第53条（多量の放射性物質等を放出する事故の拡大の防止）に係る

コメント回答

日本原子力研究開発機構 大洗研究所

審査会合におけるコメント

各回転プラグの動的応答（不確かさを考慮したケース）

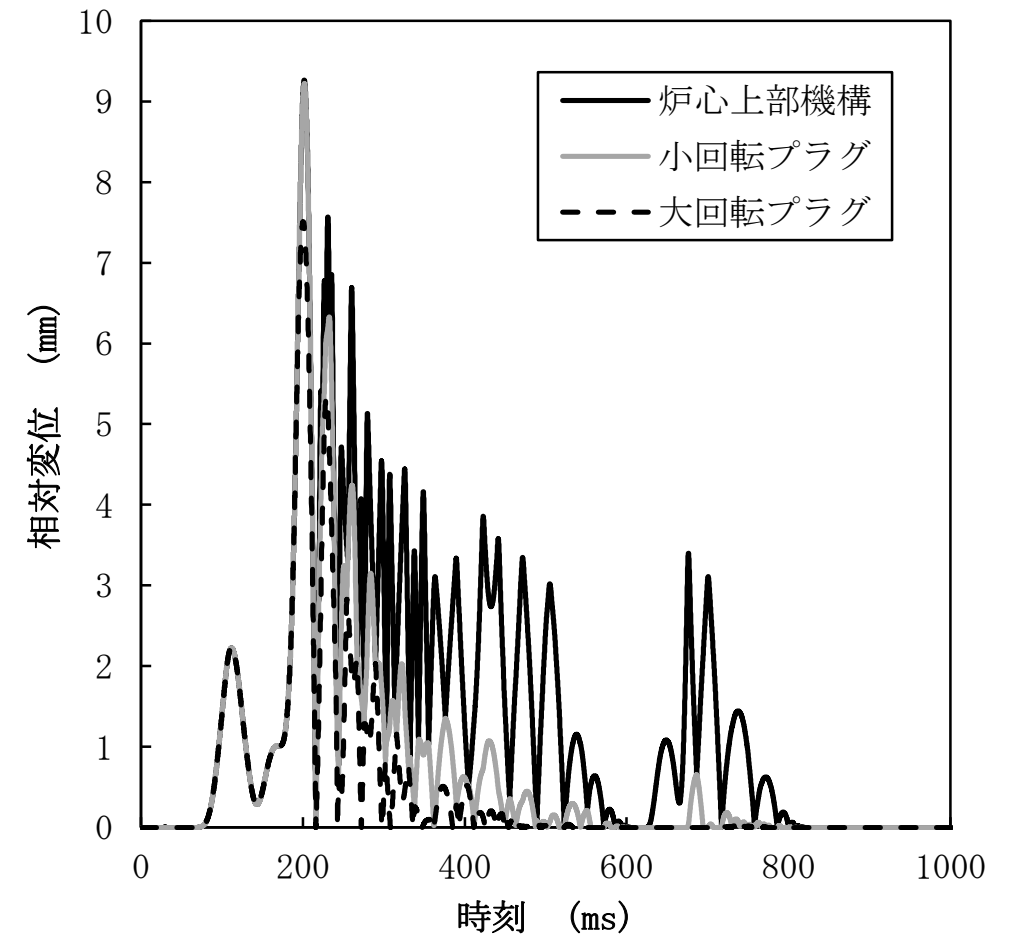
5.2. 不確かさを考慮したケースの解析結果(1)

- 約200msまで各プラグは一体となって変位するが、200ms以降はボルト強度の相違及び衝突による運動エネルギーの受け渡しの影響を受けて、各プラグが独立に変位し相対変位が生じている。
- 約200msまで各プラグが一体となって変位する理由は、炉心上部機構が初期締め付け力約100MPaで小回転プラグに固定されていること及び小回転プラグが初期締め付け力約200MPaで大回転プラグに固定されていることによる。
- 800ms以降、原子炉容器内の圧力が回転プラグの浮上に要する圧力（約0.24MPa）を下回ると、各プラグは被搭載プラグあるいは大回転プラグ支持フランジ上に着座する。

- ボルトのひずみは最大1.6%
- 常温の破断伸び15%と比べて十分小さく、破断には至らない。

各回転プラグの間隙内に流入するナトリウム量（積算値）（不確かさを考慮したケース）

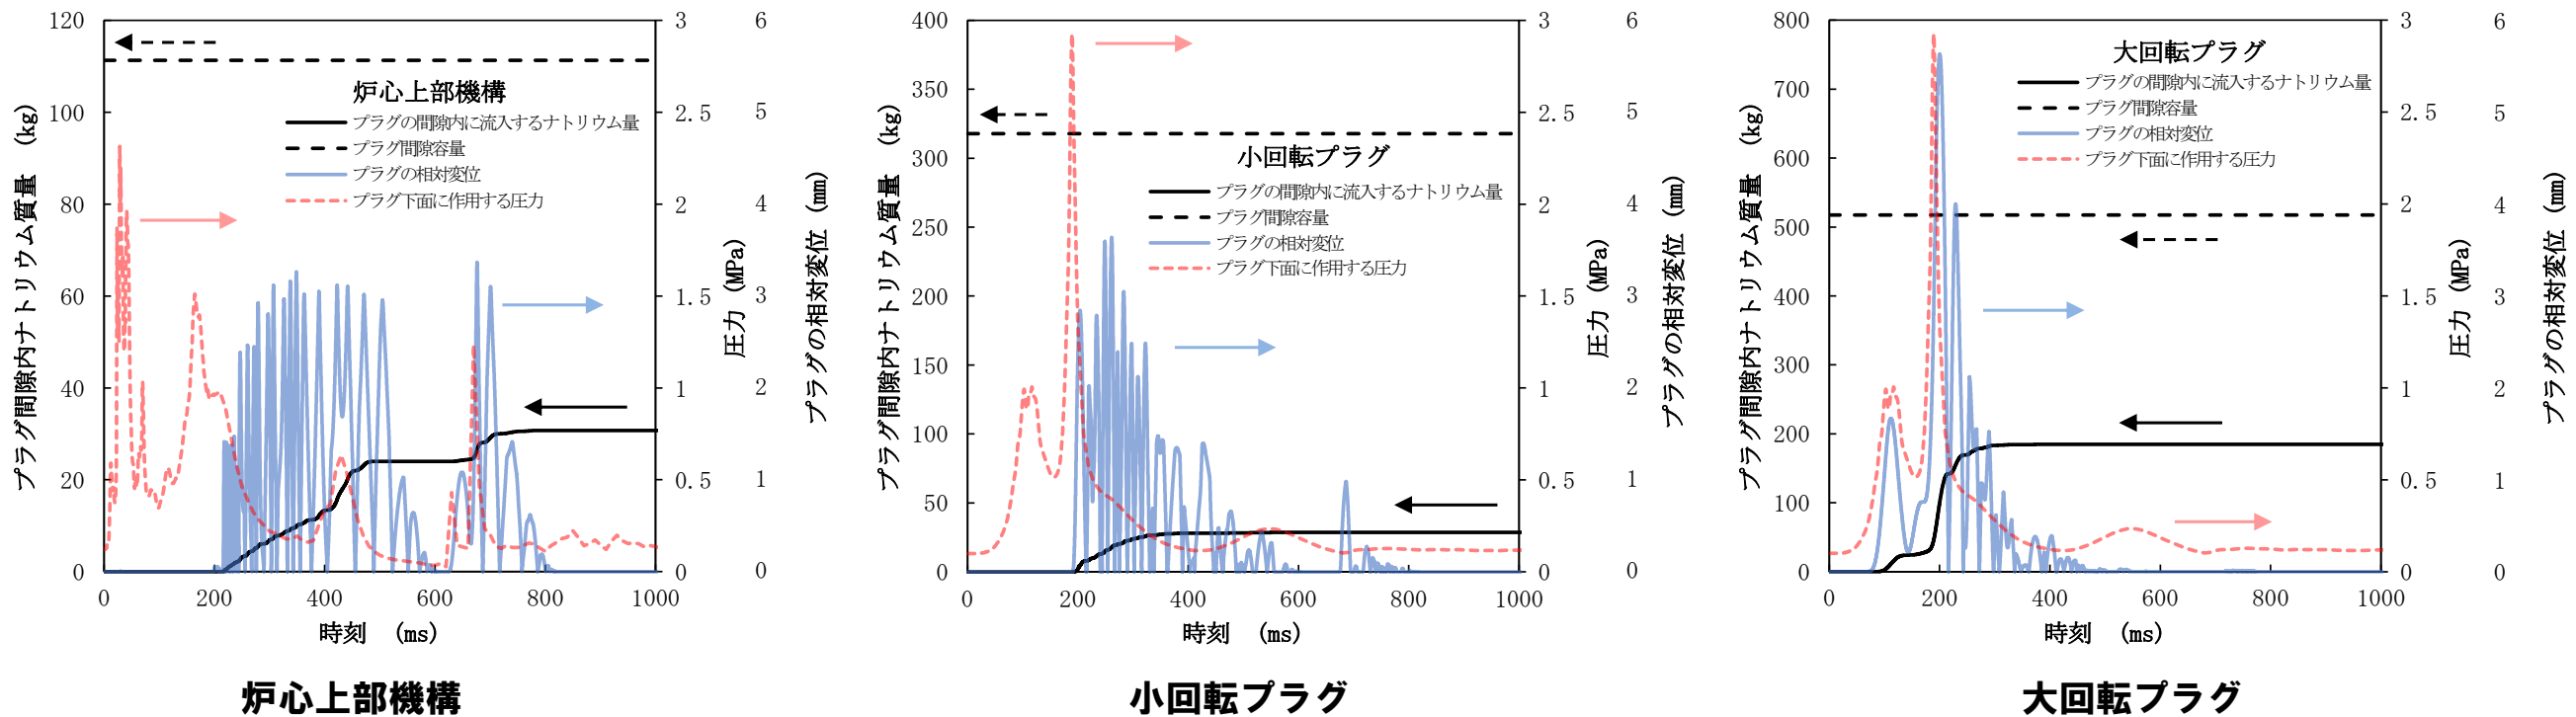
5.2. 不確かさを考慮したケースの解析結果 (2)

- 炉心上部機構、小回転プラグ及び大回転プラグの間隙内にそれぞれ31kg、29kg及び185kgのナトリウムが流入した。
- 回転プラグ間隙内に流入するナトリウム量が、保持可能なナトリウム量（それぞれ約110kg、約320kg及び約520kg）以下であれば、ナトリウムの噴出は生じない。

- 結果として、回転プラグ間隙へのナトリウムの流入量は同間隙の保持可能なナトリウム量を下回り、格納容器（床上）に噴出しない結果となった。
